Notat

Til Teknik- og Miljøudvalget

Svar på spørgsmål af 21. maj 2021 om udsættelse af Gadelandsprojektet

31. maj 2021

Figur 1 AAB afd. 38 - ID OPL G FOR INFRASTRUKUR 23. juni 2020

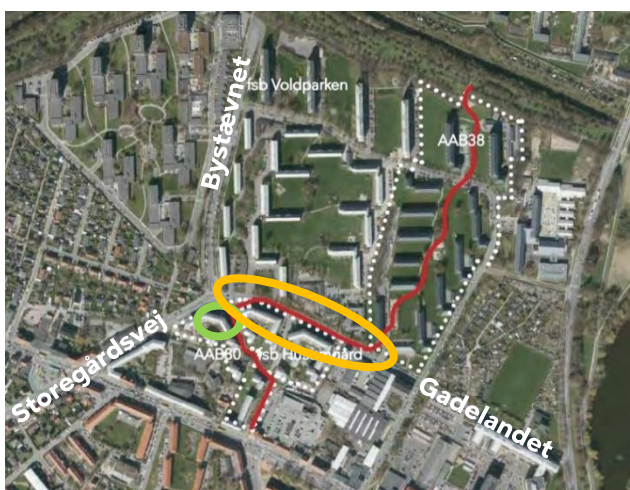
Formanden for Boligforeningen AAB afd. 38 anmoder Teknik- og Miljøudvalgets medlemmer om at uds tte projektet med Cykelstier p  Gadelandet. Anmodningen er begrundet i et  nske om at skabe en bedre visuel sammenh ng mellem AAB's afdeling 38, p  den ene side af Gadelandet, med AAB's afd. 80 og Boligforeningen fsb's boliger p  den anden side af gaden. AAB  nsker:

1. Mulighed for at formulere en kunstnerisk sammenh ng p  tv rs af gaden (se figur 1 - r d linje)
2. AAB's  nsker om kunstnerisk sammenh ng forts tter igennem en del af den offentlige vej Gadelandet (se figur 1 - orange oval)
3. Muligheden for at f  mere tid til at koordinere med fsb's afdeling ved Husumg rd og deres indbyrdes planer for arealet ud for krydset Storeg rdsvej/Byst vnet/Gadelandet (se figur 1 - gr n cirkel)

For at imødekomme AAB's ønske om en kunstnerisk sammenhæng på tværs af gaden, er det nødvendigt med en ny politisk beslutning og tilsvarende økonomisk bevilling til at igangsætte og anlægge et sådant byrumsprojekt på Gadelandet.

Det eksisterende projektforslag kan sættes i bero. Herefter kan der igangsættes en foranalyse med yderligere omverdens inddragelse omkring AAB's ønsker om kunstnerisk sammenhæng, når de kunstneriske elementer er gjort mere konkrete. Borgerrepræsentationen kan beslutte, at midler fra det igangværende projekt omdisponeres til en foranalyse.

Afhængig af omfanget i ønskerne vil der skulle projekteres på ny for Gadelandet. Forvaltningen vurderer, at op til halvdelen af det eksisterende projektforslag skal omprojekteres. Dertil kommer en eventuel merudgift til øgede anlægsomkostninger og eventuel øgede omkostninger til fremtidig drift pga. kunstneriske elementer. Disse to poster kan dog ikke prissættes nærmere, før AAB's ønsker til en kunstnerisk sammenhæng er blevet yderligere præciseret.

Det er forvaltningens estimat, at udarbejdelse af ovenstående foranalyse og efterfølgende projektering vil tage 1-1 ½ år, fra det tidspunkt AAB kan redegøre mere præcist for deres ønsker. Hertil kommer godkendelses- og senere anlægsperiode. Gadelandet kan således stå klar med nye cykelstier omkring 2½-3 år efter afklaring med AAB. Det igangværende projekt er forventet ibrugtaget ultimo 2022.

Krydset Storegårdsvej/Bystævnet/Gadelandet er udenfor den nuværende projektgrænse, hvorfor AAB og fsb indbyrdes koordinering på privat matrikel ikke bør blive påvirket af kommunens forestående anlægsprojekt på Gadelandet på dette sted.
